RESPUESTAS A CONSULTAS GENERALES EFECTUADAS POR PROPONENTES DE LOS PROCESOS DE LICITACION 11/2009- 12/2009 y 13-2009 PARA EL SUMINISTRO DE VEHICULOS PARA BOMBEROS

Diagrama de ubicación de escalas.

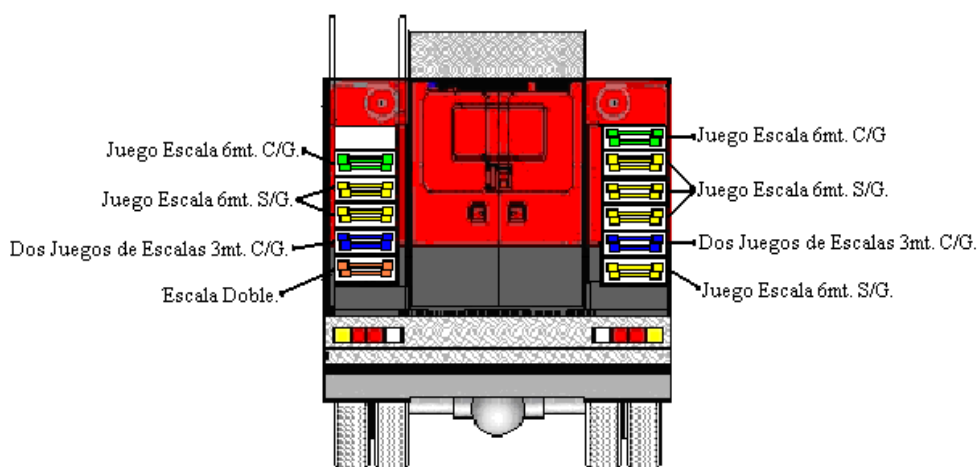
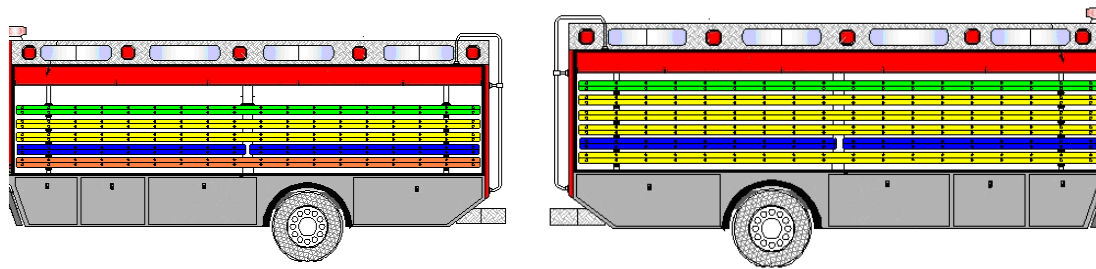
34.- PREGUNTA:

2. En Compartimiento para escalas, se indica:

Dos (2) compartimentos, uno a cada costado abierto para el transporte de escalas de aluminio para bomberos de diferentes medidas y pesos, con un largo mínimo de 6,20 metros. Deberá contar con un sistema de sujeción neumático o hidráulico o mecánico.

Consulta: ¿Para este ítem se deben incluir las escalas?

RESPUESTA:

Si, el detalle es el siguiente:

- Un Juego de Escalas 6mt. C/G equivale, a una escala de seis metros 18'' mas una escala seis metros 15''.
- Un Juego de Escalas 6mt. S/G equivale a una escala de seis metros 18'' mas una escala seis metros 15 ''.
- Un Juego de Escalas 3mt. C/G equivale a una escala de tres metros 18'' mas una escala tres metros 15''.
- Escala Doble.
